CEI
IEC
60856

AMENDEMENT 2
AMENDMENT 2

Amendment 2

**Pre-recorded optical reflective videodisk
system "Laser vision" 50 Hz / 625 lines – PAL**

Figure 24 – Valeurs recommandées pour les éléments du filtre passe-bas

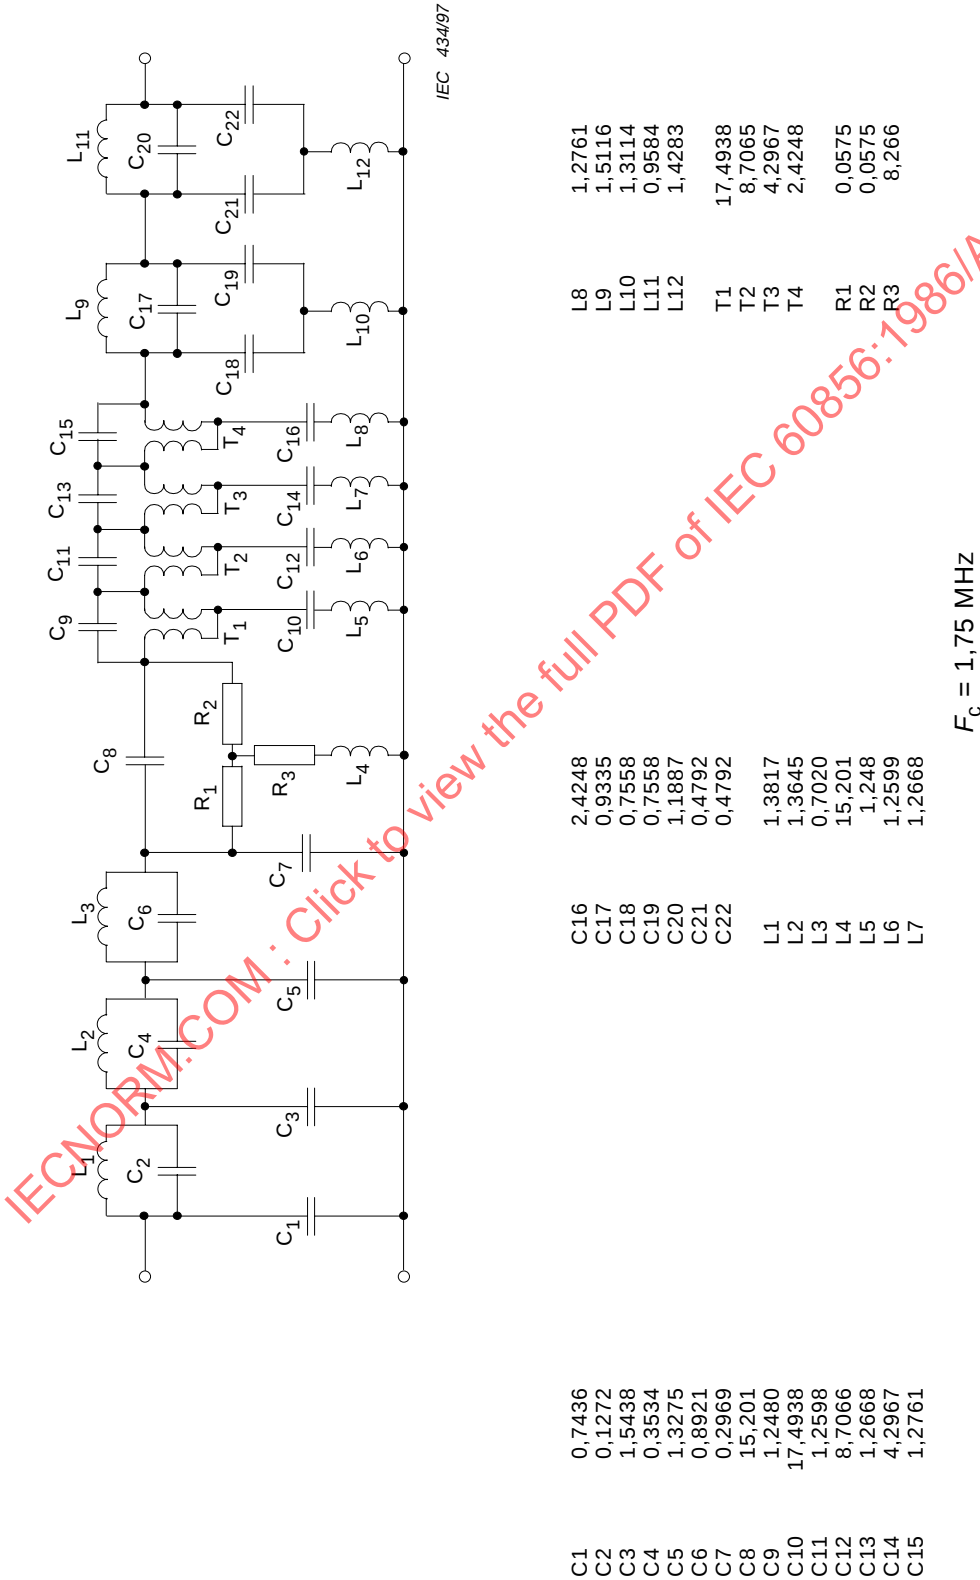
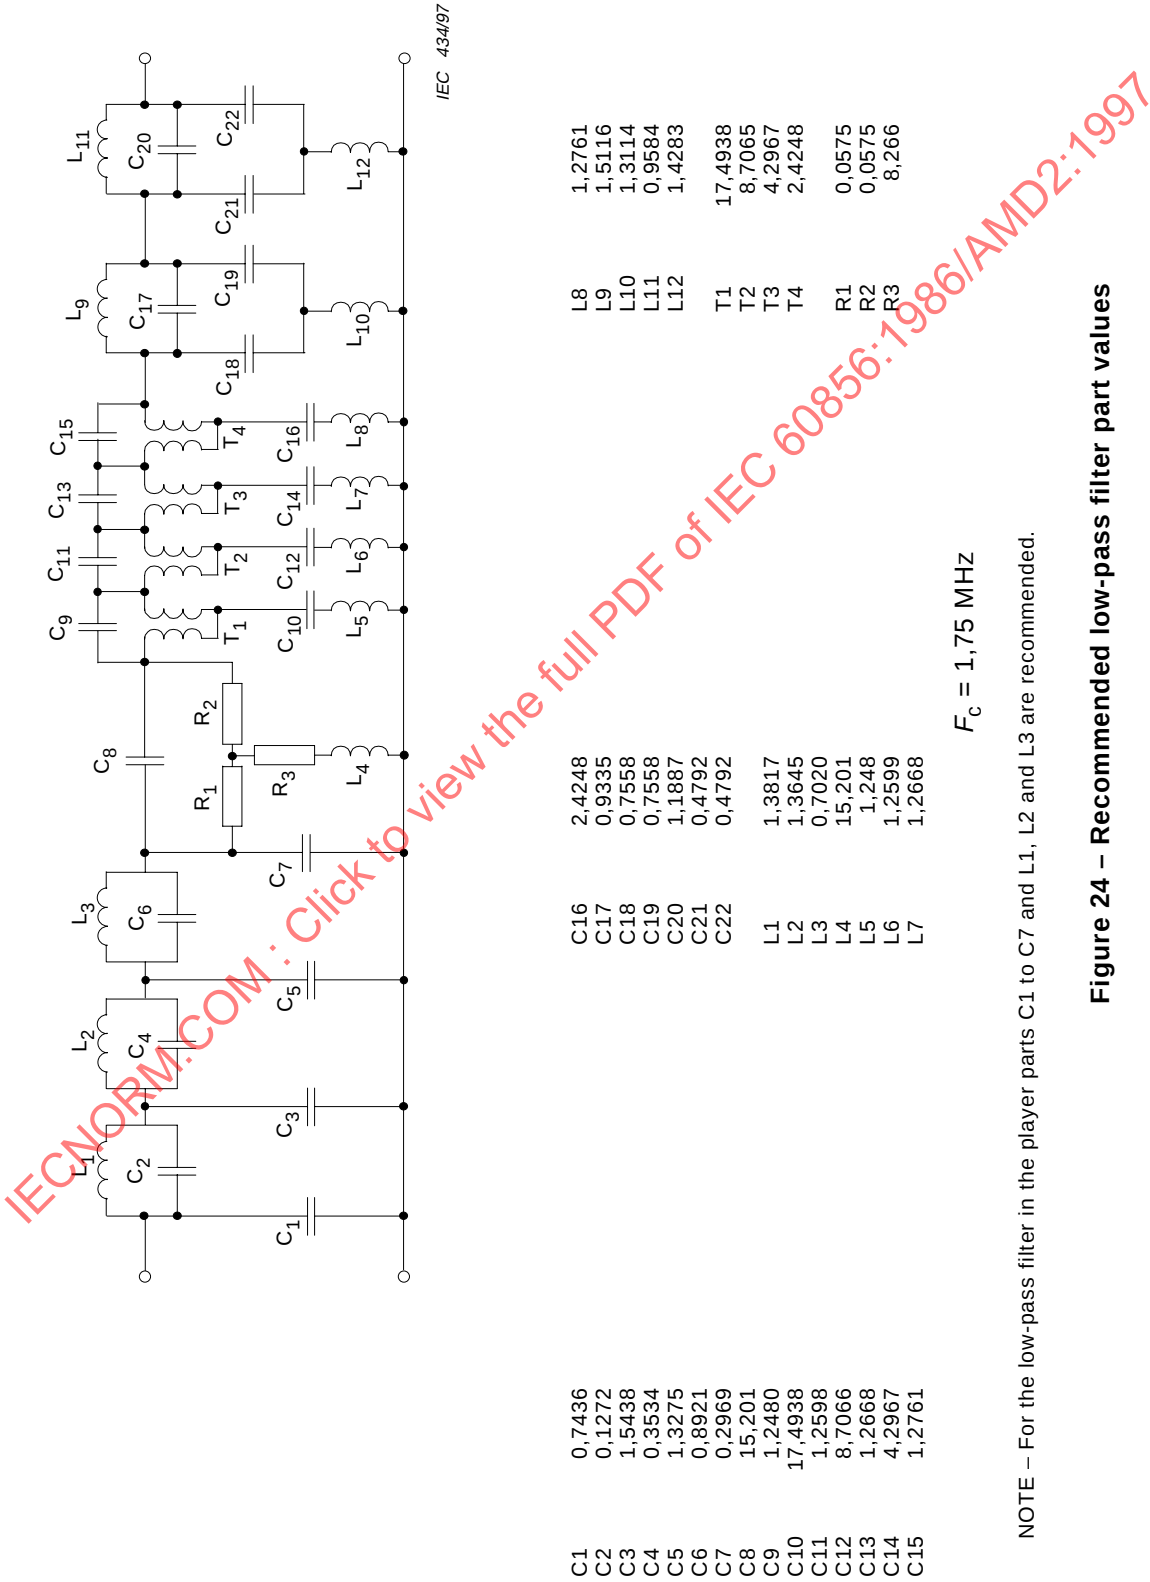
Add, after figure 22, the following new figures 23 to 26:

a) The frequency response shall be as follows:

- 1) up to 1,6 MHz $\pm 0,5$ dB (ref. 0,5 MHz)
- 2) 1,75 MHz $(-3 \pm 0,5)$ dB
- 3) 2 MHz (-26 ± 2) dB
- 4) >2,3 MHz < -50 dB

b) The group delay shall be as follows:

- 1) <0,5 MHz (0 ± 20) ns (ref. 0,5 MHz)
- 2) 0,8 MHz (-50 ± 20) ns
- 3) 1 MHz (-100 ± 50) ns
- 4) 1,2 MHz (-180 ± 50) ns
- 5) 1,4 MHz (-350 ± 75) ns

NOTE – Pour le filtre passe-bas du lecteur, on recommande les éléments C1 à C7 et L1, L2 et L3
